- 大規模な倉庫においては、可燃物量が大きいこと等から、防火シャッターが適切に閉鎖しなかった場合、初期消火が困難となり、火災の範囲が拡大するおそれがある。
- 「埼玉県三芳町倉庫火災を踏まえた防火対策及び消防活動のあり方に関する検討会」の提言を踏まえ、感知器に係る電線のショートによって多数の防火シャッターが作動しなくなることを防ぐため、以下のとおり告示※を改正する。

※防火区画に用いる防火設備等の構造方法を定める件（昭和48年建設省告示第2563号）

改正内容

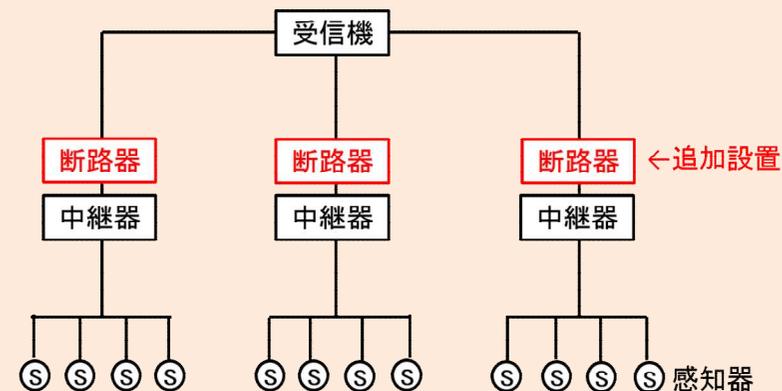
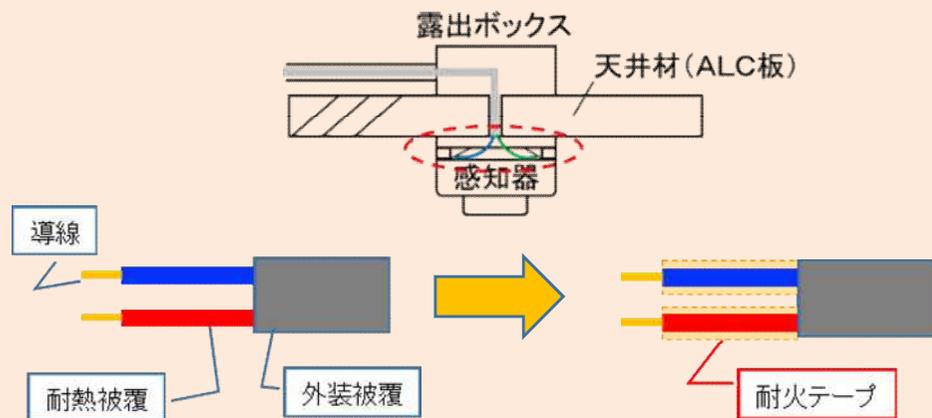
50,000㎡以上の倉庫の防火区画に用いる防火設備について、アナログ式感知器※を設ける場合は、次の①又は②のいずれかの措置を講じる。

- ① 電線の端子部分の耐熱性の強化
加熱によるショートのおそれがある感知器の端子部分に、耐火テープを巻いて耐熱性を強化する。

- ② 断路器の設置
ショートした部分を電氣的に切り離し、系統全体の機能が喪失することを防止する(3,000㎡以内ごとに電氣的な区画を形成)。
